技 OSC20-004
2020年2月
株式会社 三桂製作所
技術1部

プラグインケーブル ソケットプラグ変更のお知らせ

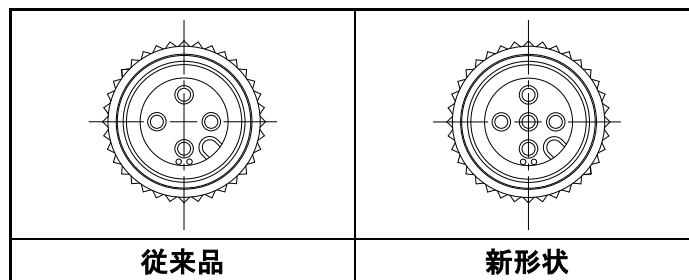
インサート形状が5穴になります。真ん中の穴はコンタクトの入っていないダミーとなります。

海外製センサー等、5極ピンプラグに対応するため、4穴から5穴へ変更させていただきます。

2020年3月1日生産分より変更致します。
